Indesit Company

LBE88ALL

Hauptpunkte Technischer Dokumentation

Fig . 001

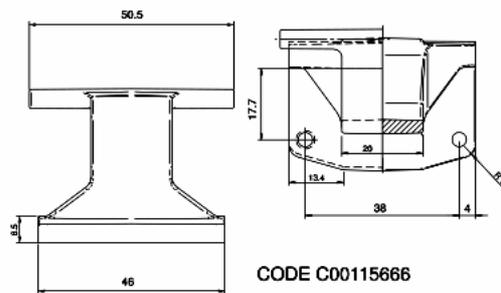
n1040359: Weiß Polar White Werk 80 (Comunanza)

Ab Seriennummer 50315.0001 werden alle Waschmaschinen und bei den Wäschetrocknern des Werks 80 in der neuen Farbe Weiß "Polar White" anstelle des vorherigen Weiß 27 produziert.

Auf dem Seriennummernschild aller geänderter Modelle weist der Industrie-code als drittletzte Ziffer die Zahl 9 aus (z. B. 80286390900).

Die neuen Teile, die alle mit dem Kurzzeichen "PW" anstelle mit dem in der Beschreibung angegebenen "B27" identifiziert sind, sind auf Grund der unterschiedlichen Weißtöne ästhetisch nicht mit den alten Teilen austauschbar; für eine gewisse Zeit werden beide im Lager geführt.

Folgende Teile sind von der Farbänderung betroffen:

Möbel, Rückwand, Abdeckplatte, Bedienblende, Griffe, Tasten, Bedienknöpfe, Bedienknopf-Scheibe, Einfüllöffnung und Sockel.
